前回審査会（令和 4 年 1 月 31 日）における指摘事項及び事業者の見解  
 （（仮称）新城・設楽風力発電事業計画段階環境配慮書）

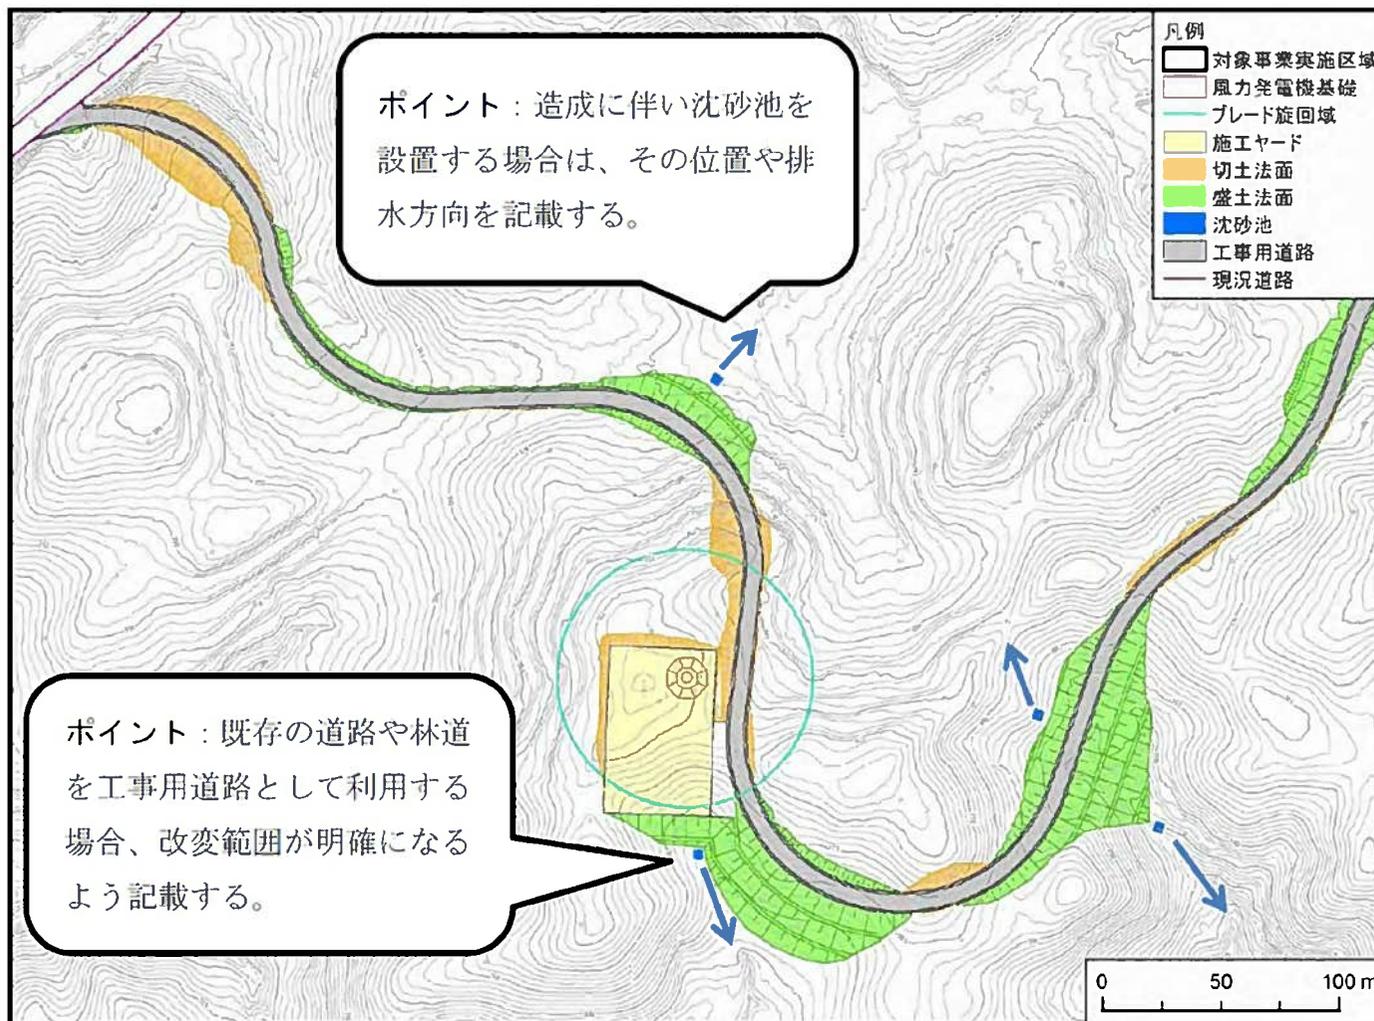
番号	指 摘 事 項	事 業 者 の 見 解
事業計画		
1	<p>今回の風力発電事業の計画がイメージできないので、風力発電機を設置する予定の尾根が、事業実施想定区域のどの範囲になるかを図で示していただき、そこに 20 基の風力発電機を配置していただきたい。（塚田委員）</p>	<p>現段階は開発可能性検討の段階であり、風力発電機の配置は決まっておられません。別紙 1 で、事業想定実施区域内における各尾根線をお示ししましたが、この尾根線周辺で風力発電機の配置を検討することを考えています。</p> <p>なお、風力発電機の配置は、今後の調査、設計を進め、工事計画の熟度が高まった段階でお示しします。</p> <p>また、風力発電機設備への管理道路については、既存の林道を活用することを基本とし、道路を新設する場合は、地形条件や法規制条件を満足するとともに、環境への影響を可能な限り回避・低減するよう検討していきます。</p>
2	<p>風力発電機をどのように配置するかは今後の検討であり、改変範囲は現段階では決まっていないということであるが、風力事業のイメージができるよう詳しく説明していただきたい。（葉山委員）</p>	<p>別紙 2 において、「風力発電所の環境影響評価の実施に係る事例集」（経済産業省、平成 29 年）に記載されている風力発電事業における改変例をお示しします。なお、改変が該当する工事内容は下記のとおりです。</p> <p>○機材搬入路工事</p> <p>風力発電機を輸送するために既設林道の一部拡幅や道路の新設を行います。また、タワー、ブレード等の輸送時に支障となる場合には樹木を伐採します。なお、搬入路の幅員については直線箇所では 5m 程度を想定しております。</p> <p>○敷地造成工事</p> <p>風力発電機を設置するための敷地を整備します。また、必要に応じて樹木伐採、切土・盛土等の土地造成を行います。なお、タワー、ブレード、クレーン等を置くスペースが必要となるため、風力発電機を設置するための敷地面積については 1 基あたり 2,500 m<sup>2</sup>～3,000 m<sup>2</sup>程度を想定しております。</p>

図 1 「気になり度」の解析状況

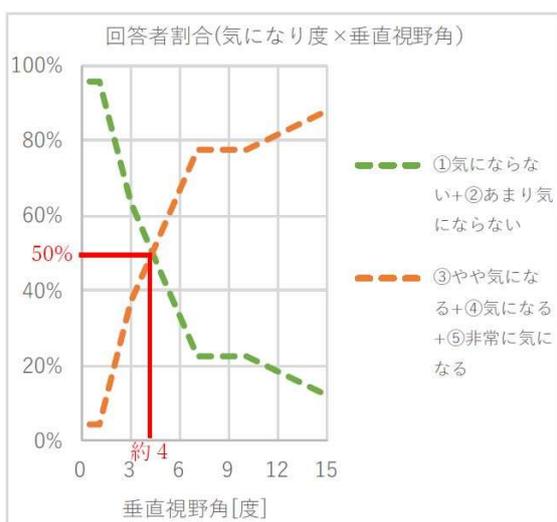
番号	指 摘 事 項	事 業 者 の 見 解
景観		
3	<p>「既設風力発電施設等における環境影響実態把握Ⅰ報告書」の風車景観に対する反応の評価指標として「負の意味で風車を気にするようになる」、「風車に対し圧迫感を覚え始める」等があるが、これらの評価指標について、もう少し具体的に教えていただきたい。（櫃田委員）</p>	<p>「既設風力発電施設等における環境影響実態把握Ⅰ報告書」（国立研究開発法人 新エネルギー・産業技術総合開発機構、平成30年）では、別紙3のとおり、「風車景観への反応」を解析するため、風力発電事業に直接かかわらない第三者が、風車の垂直視野角を7段階（0.5、1、3、5、7、10、15度）に変化させたモニタージュ写真を見て、「気になり度」及び「圧迫感」についてそれぞれ5段階で評価した結果を用いています。</p> <p>「負の意味で風車を気にするようになる」については、「気になり度」5段階評価（①気にならない、②あまり気にならない、③やや気になる、④気になる、⑤非常に気になる）のうち、③④⑤を否定的な評価とみなし、③④⑤を選択する50パーセントタイル値を影響の閾値として、約4度と解析されています。</p> <p>同様に、「風車に対し圧迫感を覚え始める」については、「圧迫感」5段階評価（①圧迫感はない、②あまり圧迫感はない、③やや圧迫感がある、④非常に圧迫感がある）のうち、③④⑤を否定的な評価とみなし、③④⑤を選択する50パーセントタイル値を影響の閾値として、約8度と解析されています。</p> <p>配慮書では、景観影響を評価する際の参考知見として、この実験結果を掲載しています。</p>
その他		
4	<p>保安林が事業実施想定区域に重なっているが、保安林の種類を図に示していただきたい。（塚田委員）</p>	<p>別紙4に保安林の種別および植生図をお示しします。植生図のとおり現地は、スギ・ヒノキの植林が多く、大部分が十分な手入れの行き届いていない場所になっています。</p>
5	<p>今回の事業実施想定区域のエリアにおいて、保安林など非常にクリティカルで切らずに残すべきエリア、むしろ手入れを行う環境を整備した方がいいエリアを、区別して図示していただくとありがたい。（吉永委員）</p>

これによれば、「負の意味で風車を気にするようになる」については、「気になり度」5 段階評価（①気にならない、②あまり気にならない、③やや気になる、④気になる、⑤非常に気になる）のうち、③④⑤を否定的な評価とみなし、被験者が③④⑤を選択する 50 パーセントマイル値を影響の閾値（被験者の 50%が③④⑤を選択すると予測される値）として、約 4 度と解析されています（図 1）。
